SOPRINTENDENZA SPECIALE PER IL PIANO NAZIONALE
DI RIPRESA E RESILIENZA

Oggetto: **[ID_VIP 5605] GENZANO DI LUCANIA (PZ):** impianto eolico denominato "Genzano Wind"
composto da 10 aerogeneratori per una potenza complessiva di 60 MW e opere accessorie,
compresi 30 MW di batterie di accumulo, ricadente nel Comune di Genzano di Lucania (PZ).
Proponente: Società SCS 06 S.r.l.
Procedura di VIA/PNRR ai sensi dell'art. 23 del D.Lgs. 152/2006 e ss.mm.ii.
Parere tecnico istruttorio della Soprintendenza speciale per il PNRR.

Stralcio dalla tavola 'Ricognizione Beni Tutelati nell'area di interesse' (AVI)

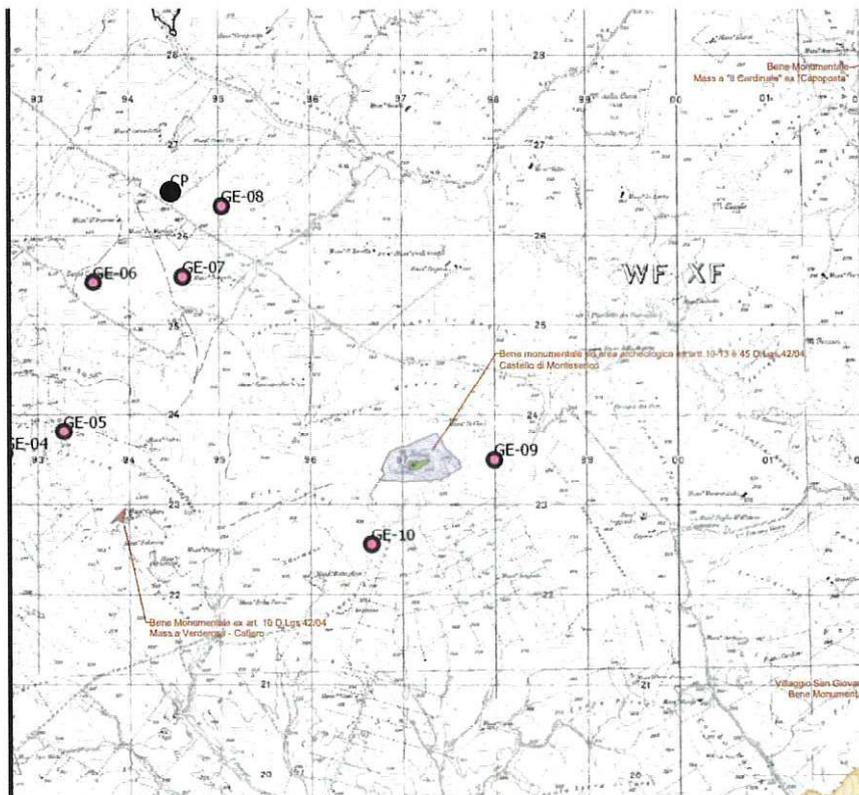
- Per quel che attiene l'area più direttamente interessata dal progetto per l'impianto eolico, essa si colloca a cavallo del tracciato definito dell'Appia, rispetto al quale **sono in corso i progetti di valorizzazione strategica del Segretariato Generale del MIC “Appia Regina Viarum”**.

Stralcio dalla tavola 'Ricognizione Beni Tutelati nell'area di interesse' (AVI). Dettaglio. Si noti la vicinanza delle turbine dell'impianto (in particolare quelle indicate coi numeri GE-10 e GE-09) all'area archeologica vincolata del Castello di Monteserico.

Stralcio impianto con aree *buffers* dai beni culturali (nei cerchi campiti di rosso)

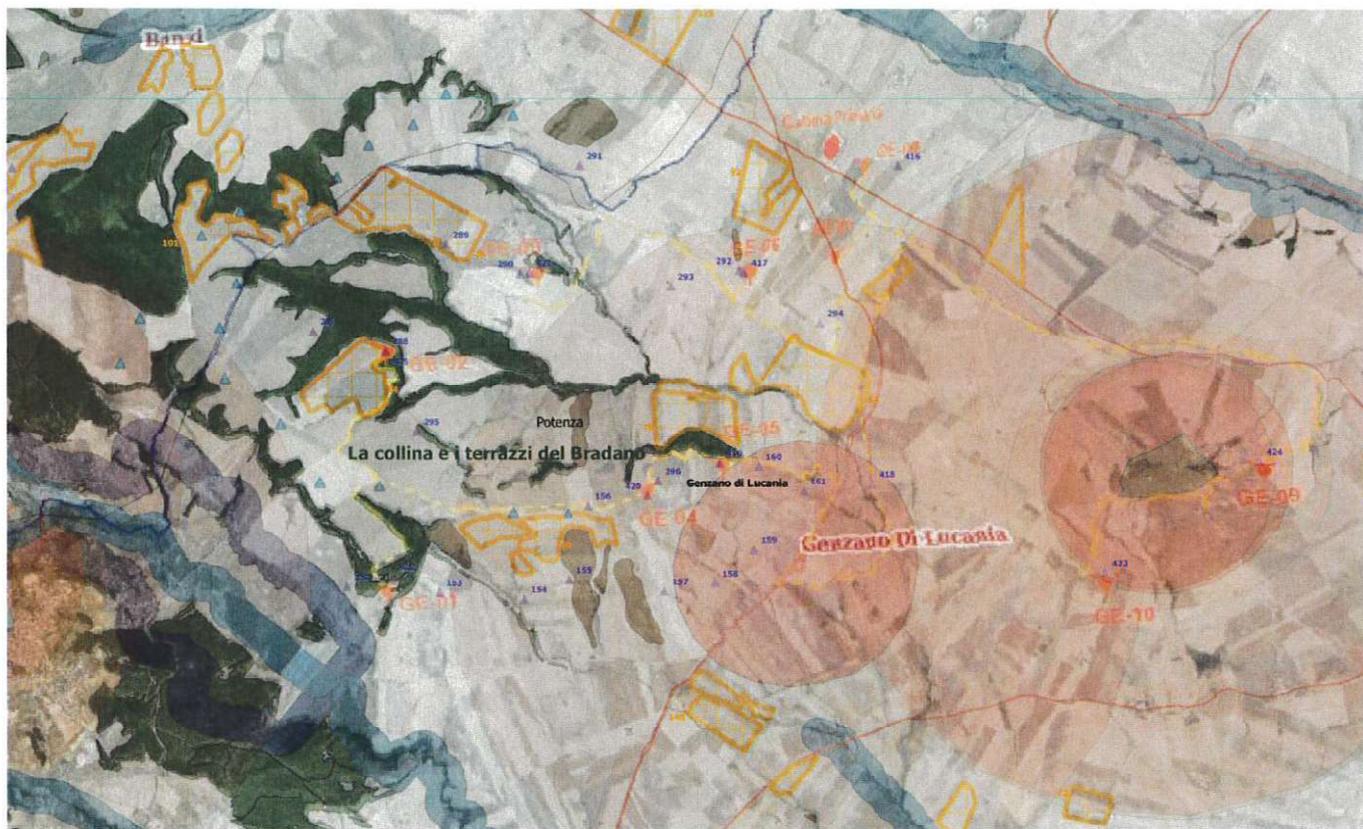
3. Le Turbine 1, 2 e 3 rientrano nel **buffer di 5 km dal centro storico di Genzano di Lucania**, come determinato dalla L.R. 54/2015, Allegato A;
4. Le Turbine 1 e 2 rientrano nel **buffer di 5 km dal centro storico di Banzi** come determinato dalla L.R. 54/2015;
